第 8 1 回「柏崎刈羽原子力発電所の透明性を確保する地域の会」

第81回地域の会
「6号機ロックアップと人工岩盤の関係について」
ご質問に対する回答資料

平成22年3月3日

東京電力

■基礎版上の回転角加速度の比較 (NS方向)

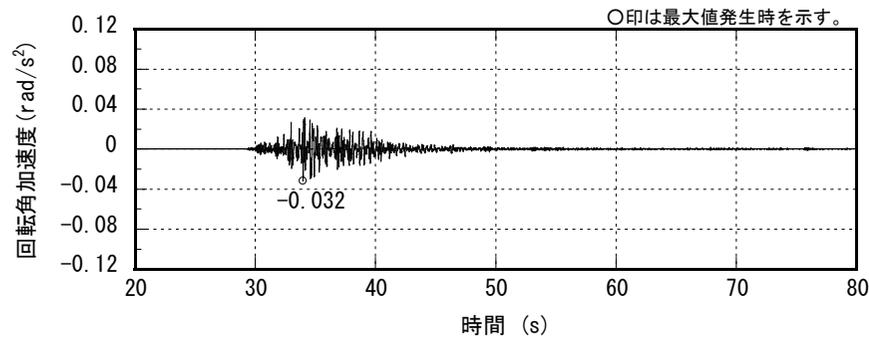
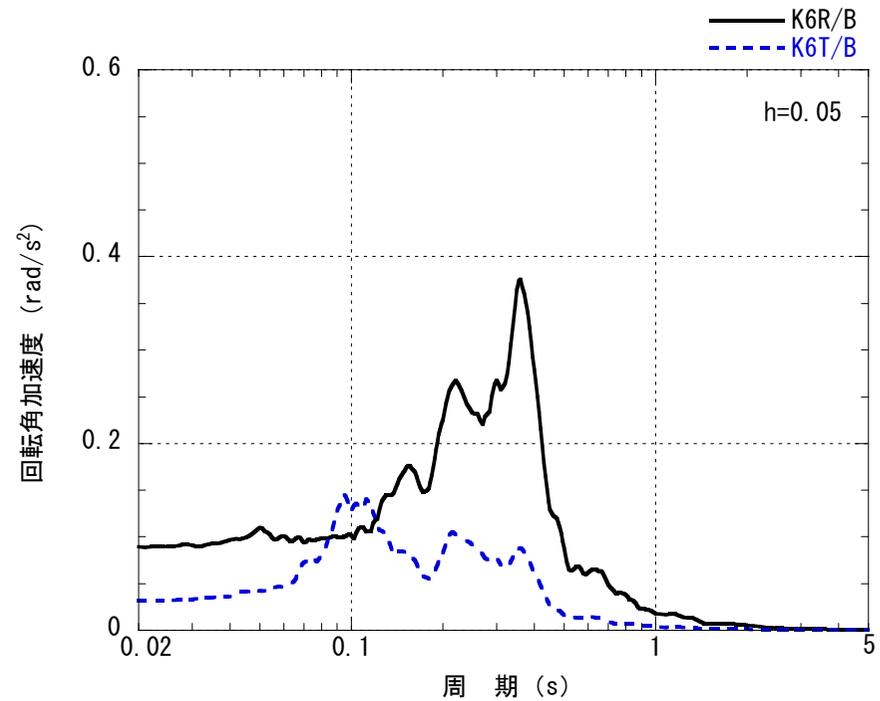
6号機タービン建屋の上下動や人工岩盤の影響についてはどう評価したのか。

6号機タービン建屋 上下動の影響検討

- 6号機原子炉建屋の上下動が大きい理由は、これまでの検討結果より、ロッキング現象による影響が大きいことがわかった。
- 一般的には、原子炉建屋と比較して、タービン建屋は建屋平面形状が大きく、建屋高さが低く、重心位置が低くなっている。それにより、タービン建屋では原子炉建屋よりもロッキング現象が生じにくいと考えられる。
- 参考として、原子炉建屋基礎版上で得られた観測記録を用いたタービン建屋のシミュレーション解析より得られる回転角加速度を計算した。
- その結果、タービン建屋で生じる回転角加速度は原子炉建屋と比較して小さく、6号機原子炉建屋で確認されたような、上下方向の観測記録がロッキングにより大きくなるような現象は確認されていない。
